ITINERARIO INTERNAZIONALE E78 S.G.C. GROSSETO – FANO
Tratto Selci Lama (E45) – S. Stefano di Gaifa
Adeguamento a 2 corsie della Galleria della Guinza (lotto 2)
e del tratto Guinza – Mercatello Ovest (lotto 3)
1° stralcio

PROGETTO ESECUTIVO

01 – PARTE GENERALE
01.02 – VERIFICA DI OTTEMPERANZA
Relazione – Lotto 2 e Lotto 3

Figura 21 – Bypass pedonale – Progetto Esecutivo

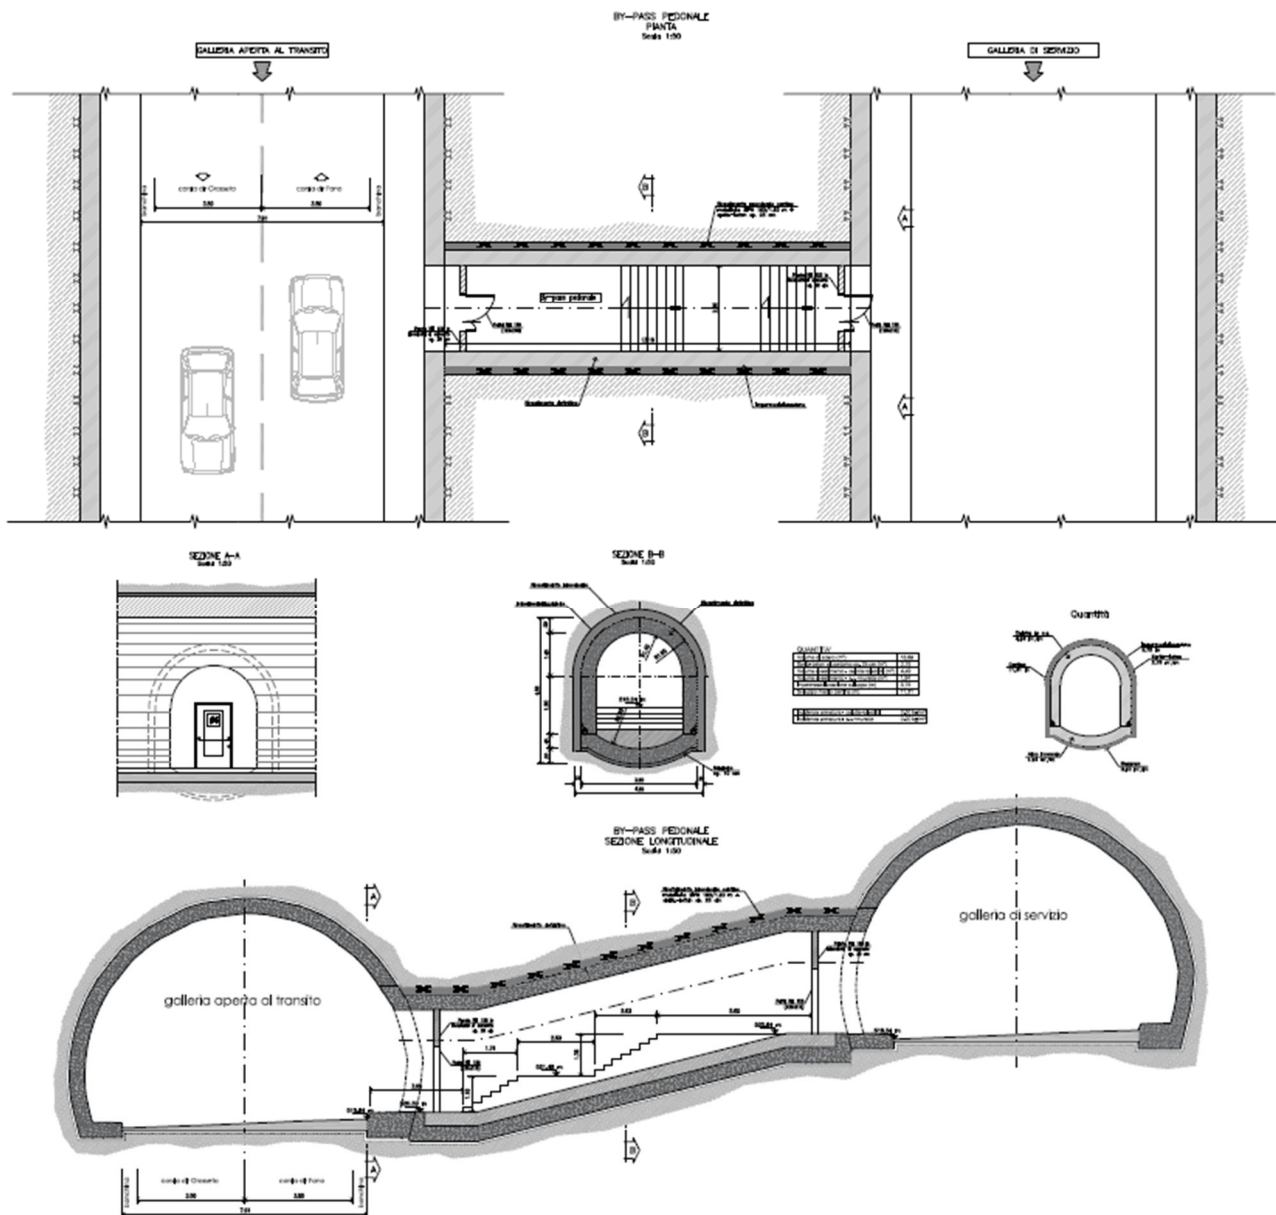
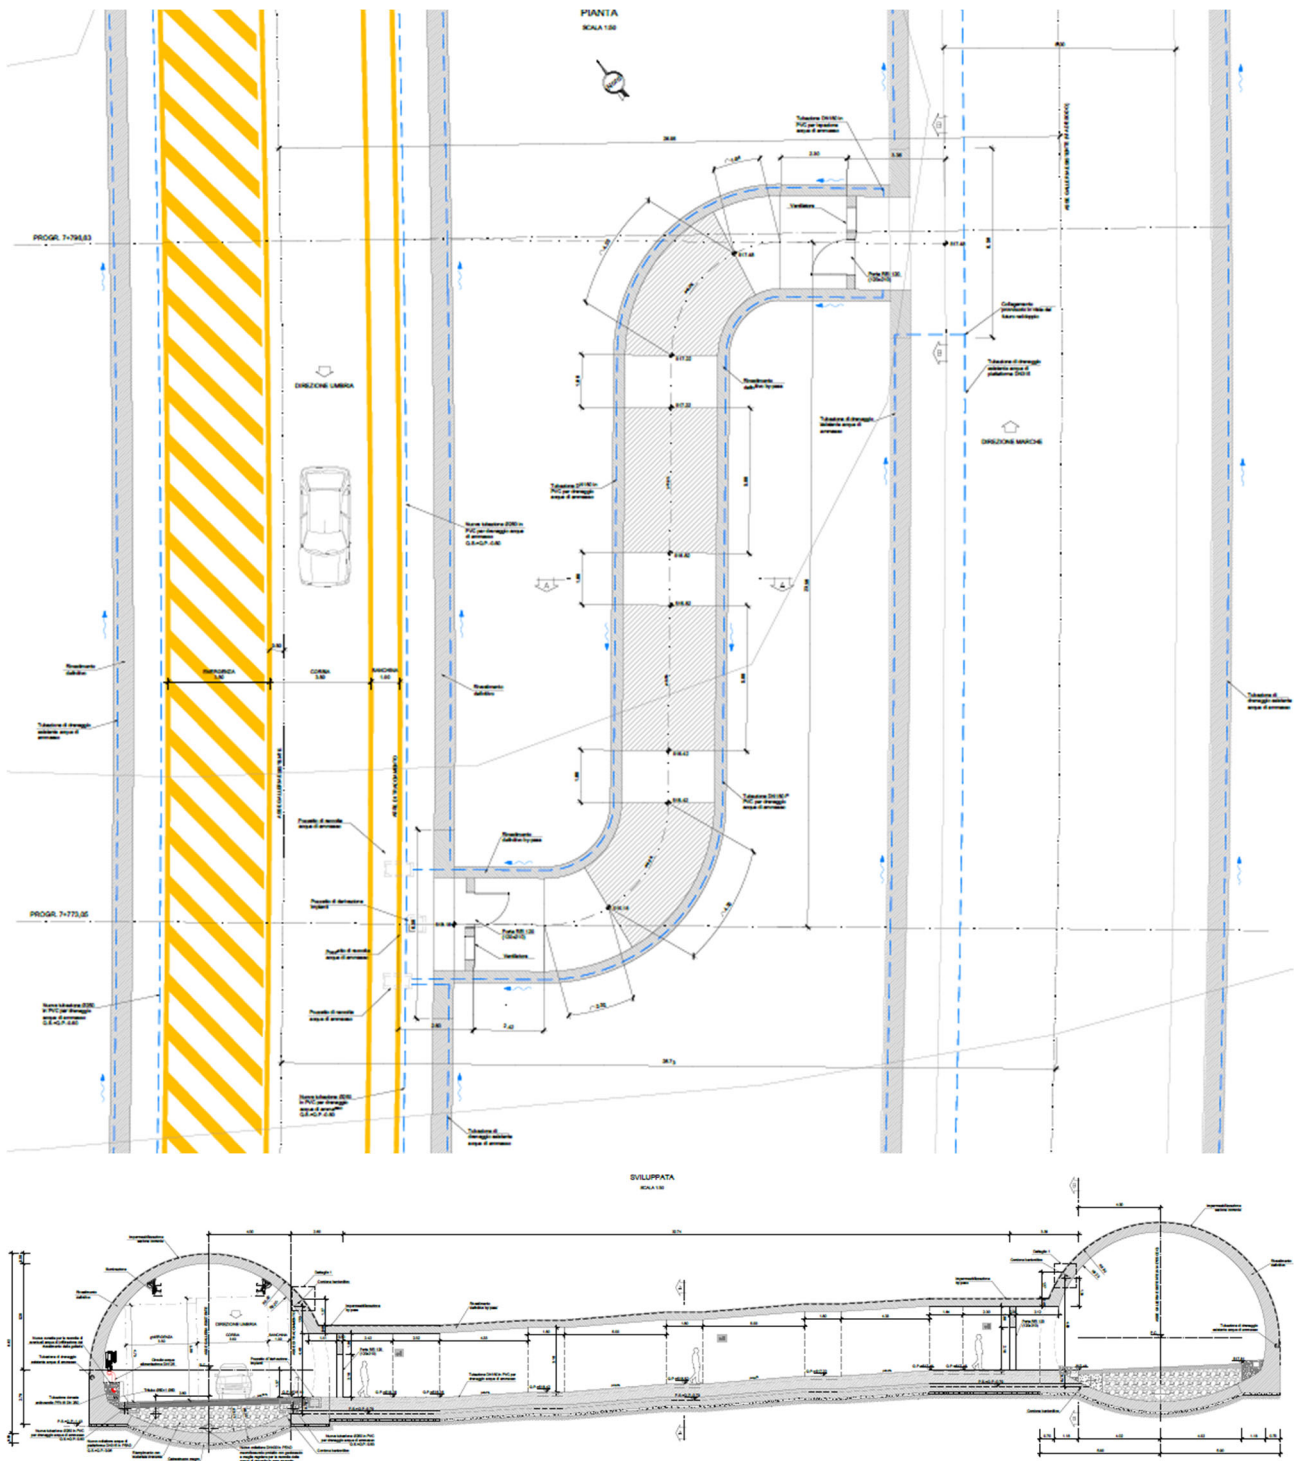
Il Progetto Definitivo prevedeva la realizzazione di un by-pass pedonale ortogonale alle due canne già realizzate della galleria S. Antonio. Per superare il dislivello tra la canna nord e la canna sud, quest'ultima ad una quota inferiore, all'interno del by-pass erano previste delle scale. In fase di progettazione esecutiva, il layout del by-pass è stato rivisto sostituendo le scale con delle rampe di pendenza massima pari all' 8 %. Tale modifica ha comportato l'incremento della lunghezza del by-pass, dai 15 m del Progetto Definitivo ai circa 37 m del Progetto Esecutivo. Nelle seguenti figure è rappresentato il layout del by-pass nelle due configurazioni.

Il layout del by-pass pedonale è stato modificato, sostituendo le scale con le rampe, al fine di renderlo fruibile anche alle persone diversamente abili.

Figura 23 – Collegamento alla viabilità esistente lato Marche – Progetto Esecutivo

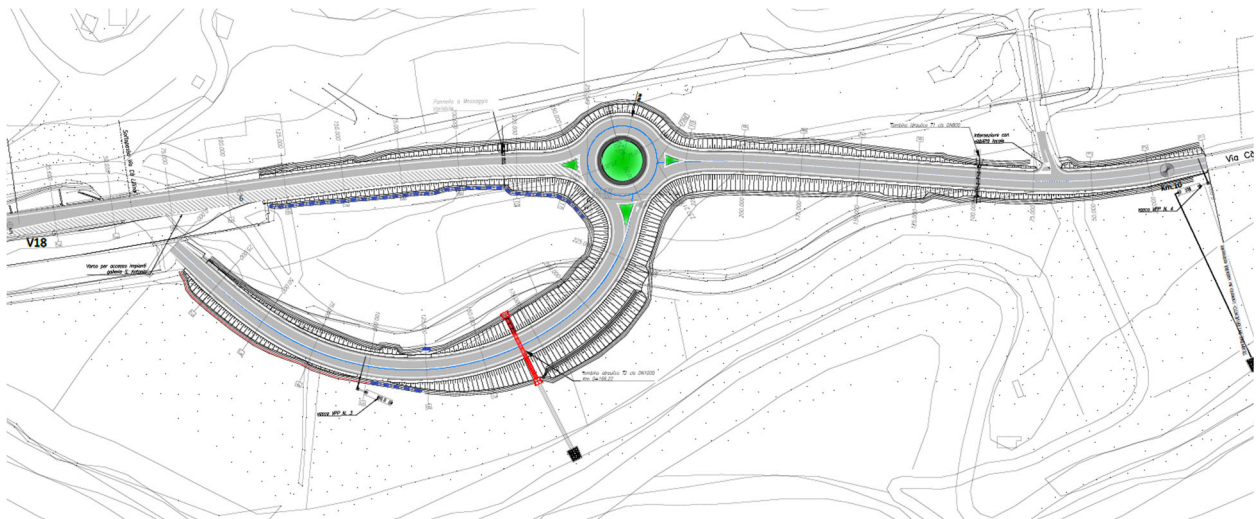
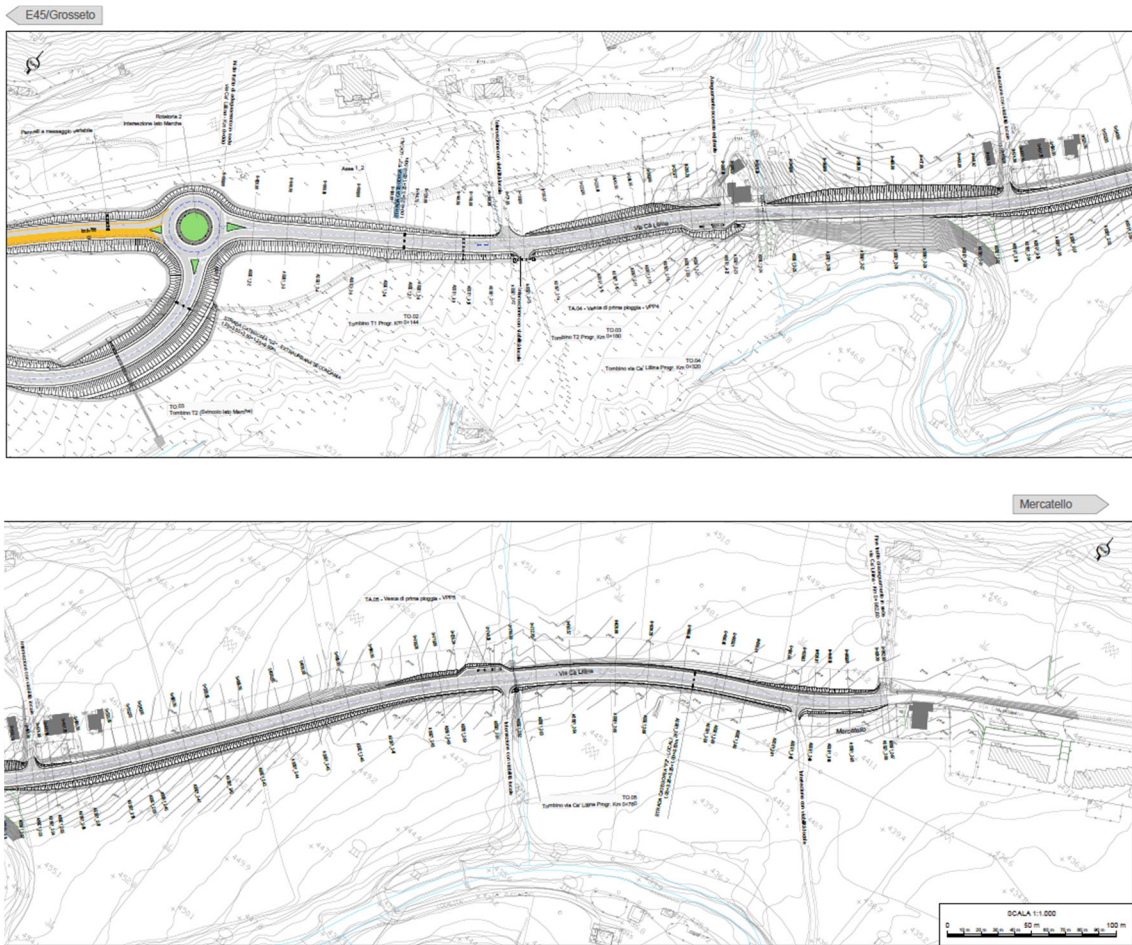
Il Progetto Definitivo, alla fine del 3° lotto e in attesa della realizzazione del 4° lotto, prevedeva il riallaccio con la viabilità esistente "via Cà Lillina" mediante una rotatoria da cui si diramavano, oltre all'asse principale, due rami: l'asse 2 in direzione sud, dove è presente il sottopasso di via Cà Lillina, e l'asse 1_2 in direzione nord, verso l'abitato di Mercatello sul Metauro, dove, dopo circa 230 m dalla rotatoria, era prevista la fine dell'intervento.

Il Progetto Esecutivo conferma l'asse 2 in direzione sud mentre, in direzione nord, prevede una riqualifica in sede di tutta via Cà Lillina, fino alla progressiva di progetto 0+890 m circa, estendendo l'intervento previsto nel Progetto Definitivo lungo l'asse 1_2 di circa 660 m. In questa tratta, il Progetto Esecutivo prevede la riqualifica dell'attuale sede stradale, di larghezza inadeguata per una strada bidirezionale, a strada urbana tipo F2, con larghezza della piattaforma stradale pari a 8.5 m, costituita da 2 corsie di marcia da 3.25 m più banchine da 1 m su ambo i lati.

La modifica al Progetto Definitivo è stata apportata a seguito della richiesta del Comune di Mercatello sul Metauro (Nota PEC del 17/5/2022 prot.Comm_E78_I n°89).

Figura 28 – Posizione vasche di prima pioggia n. 4 e 5 - Progetto Esecutivo

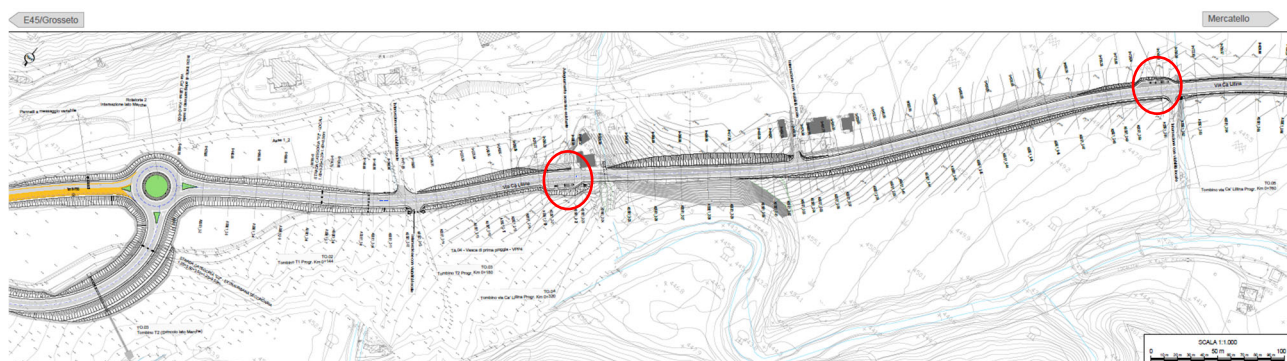
Il Progetto Esecutivo conferma, di fatto, la posizione delle prime 3 vasche di prima pioggia previste nel Progetto Definitivo mentre, a seguito dell'adeguamento in sede di via Cà Lillina, ottimizza la posizione della vasca n. 4, trasladandola di circa 50 m verso ovest (alla progressiva 0+290 m dell'asse 1_2) e aggiunge una nuova vasca di prima pioggia (V.P.P. n. 5) in prossimità della nuova fine di intervento, prima dell'abitato di Mercatello, alla progressiva 0+750 m circa dell'asse 1_2.

Figura 29 – Posizione delle due nuove vasche di Sicurezza - Progetto Esecutivo

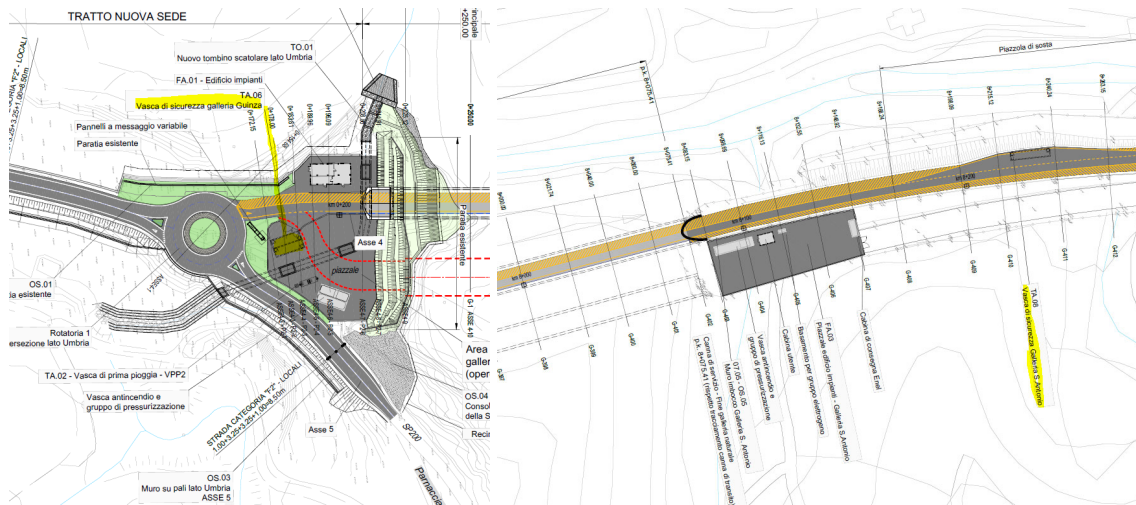
In merito alle vasche di sicurezza, invece, il Progetto Esecutivo prevede sostanzialmente due modifiche:

1. La dimensione della vasca all'imbocco lato marche della galleria Guinza è stata aumentata da 62 m³ a circa 180 m³, volume che corrisponde alla somma dello sversamento accidentale (33 m³), della riserva idrica (circa 95 m³) e del sistema di spegnimento automatico con sprinkler (circa 50 m³);
2. Sono state inserite due nuove vasche di sicurezza, una in corrispondenza dell'imbocco lato Umbria della galleria Guinza, di volume pari a circa 180 m³, per raccogliere l'eventuale sversamento nella prima porzione della galleria, ove la pendenza è in discesa verso l'Umbria, e una in corrispondenza della piazzola di sosta in prossimità dell'imbocco nord della galleria S. Antonio, di volume ridotto

rispetto alla precedente (pari a circa 130 m3), in virtù del fatto che in questa galleria non è previsto il sistema di spegnimento automatico degli incendi.

Le modifiche apportate al Progetto Definitivo sono finalizzate a incrementare la sicurezza dell'infrastruttura e a evitare che possibili sversamenti accidentali, combinati all'entrata in funzione dei sistemi antincendio delle gallerie, dati i volumi di invaso disponibili, possano causare il rigurgito a monte della vasca di prima pioggia con fuoriuscita di inquinanti nell'ambiente.
